Nábřeží řeky Svatky - Realizace protipovodňových opatření
města Brna – etapy VII a VIII (ORG 5344)

ZMĚNOVÝ LIST

ZL 45

- ZM 060 -úprava konstrukčních vrstev komunikací v místě kamenné paty

Úsek mezi Renneskou a Heršpickou

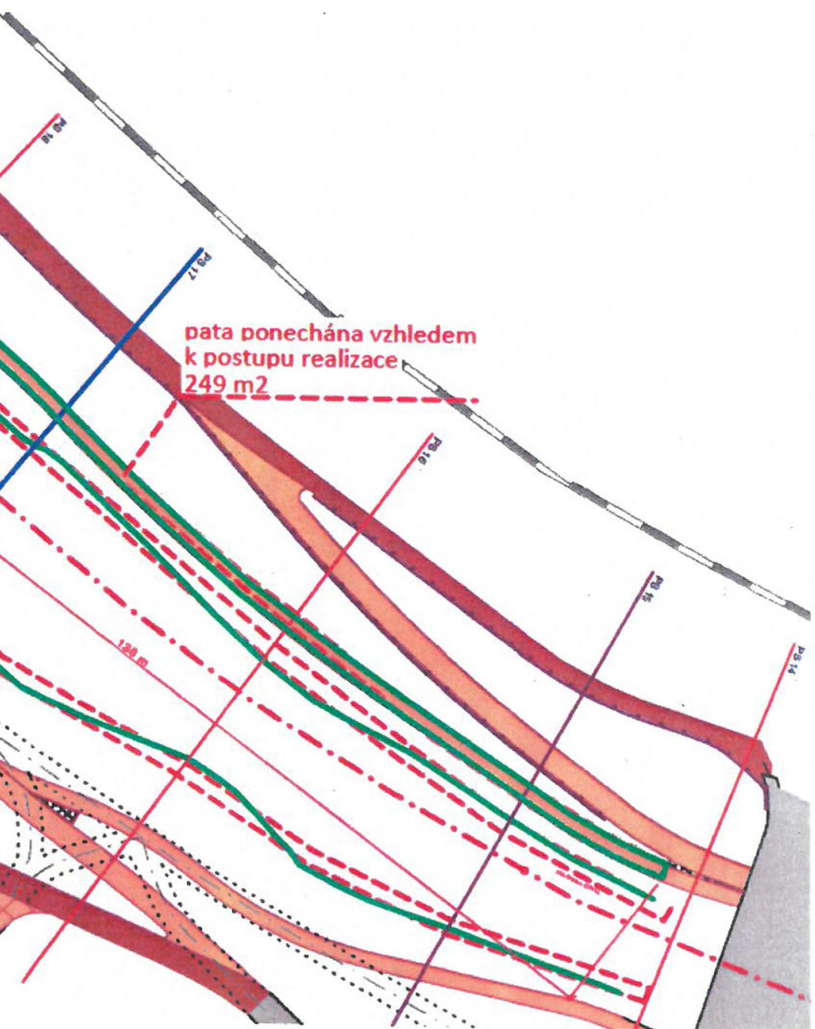
Z důvodu vedené stezek či pěšin nad kamennou patou bude nutné provést úpravu v místě kamenné paty následovně.

Kámen frakce 200–500 kg zpevňující břeh v části revitalizace bude ukončeno 200 mm pod úrovní pláňe a následně prosypán frakcí 0-125 pro srovnání roviny. Nad touto úpravou bude dále skladba tvořena vrstvou štěrkodeřtě 0-63 pro zabezpečení rovinatosti pláňe. Na toto souvrství bude navazovat vozovkové souvrství s první vrstvou štěrkodeřti v rámci skladby komunikace oddělenou geotextilií od srovnávací vrstvy ze štěrkodeřtě 0-63.

Tato úprava bude provedena v místech souběhu stezek a paty v místě mezi Renneskou a Heršpickou. Zbylé souběhy jsou odstraněny změnou ZM 046 v rámci změny sklonu revitalizovaných částí.

V místě souběhu se nebude realizovat vápnění a tato vrstva bude nahrazena prosypem kamenné paty v celkové výměře 249 m².

Jedná se o souběh v délce 138 m a výměře 249 m².

Úsek mezi Renneskou a Heršpickou

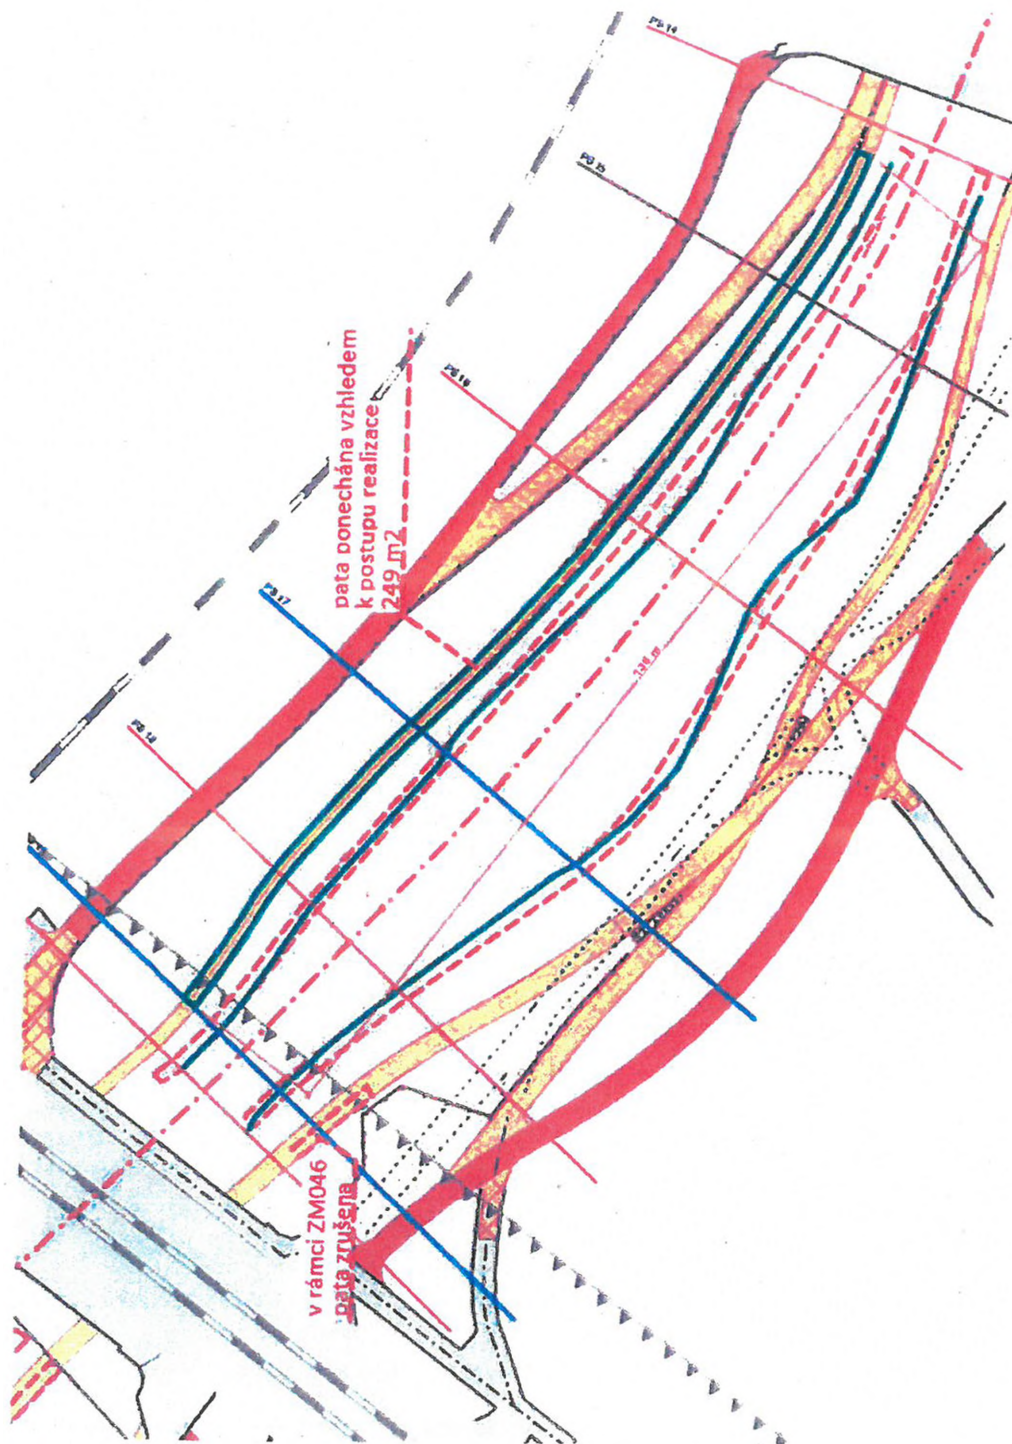
Jedná se o souběh v délce 138 m a výměře 249 m².

Detail řešení paty

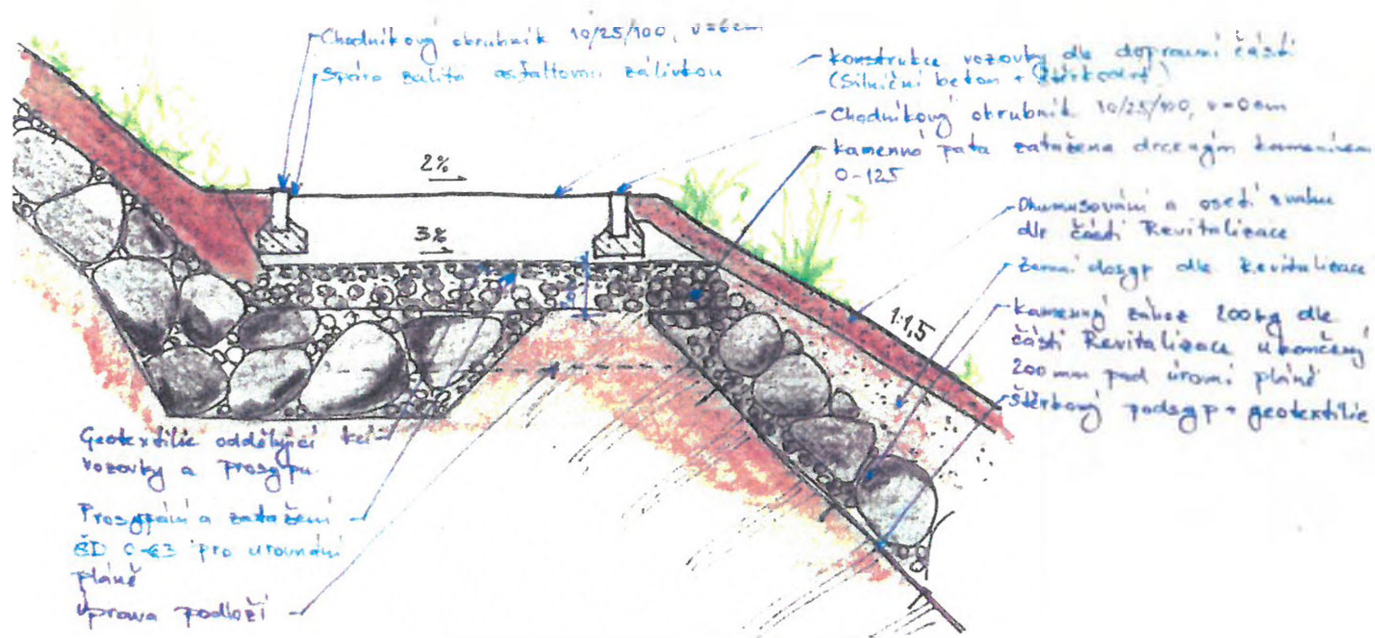
14.2.2023 DPS předpokládá v některých místech ukládání konstrukčních vrstev komunikací přímo na konstrukci kamenné paty. Vzhledem k tomu, že kamenná pata je tvořena kameny velké frakce o hmotnosti 250 kg, není v tomto případě možné realizovat podkladní vrstvu ŠD 0-32. AD dodá závazné stanovisko ke způsobu provádění navržené vrstvy ŠD 0-32 na kamennou patu v oblasti cyklostezky a pěšiny. Zodpovídá AD

19.9.2023 Zástupce TDI zatím referenční úsek neodsouhlasil a požádal zástupce zhotovitele o provedení dostatečné vrstvy/mocnosti zásypu. Úprava frakcí 0/125 bude provedena až po úroveň budoucí pláň. Další kontrola proběhne po domluvě TDI a zhotovitele. Dojde k úpravě VV a příčného řezu . Ten bude upraven na základě kubatur referenčního úseku. Zodpovídá zhotovitel

31.10.2023 Zástupce AD (Aplus) obdržel potřebné podklady od zástupce AD(Šindlar). Termín pro upravený VV : do 7.11.2023. Zástupce TDI požádal ještě o vyhotovení vzorového příčného řezu obsahujícího všechny vrstvy. Ten AD přislíbil také do 7.11.2023 Zodpovídá AD

14.11.2023 V den konání KD zaslal AD opravený řez emailem. AD provede ještě úpravu tohoto řezu, aby byl čitelný. Zhotovitel zkontroluje zaslání řešení a poté informuje TDI, zda VV zpracuje sám.
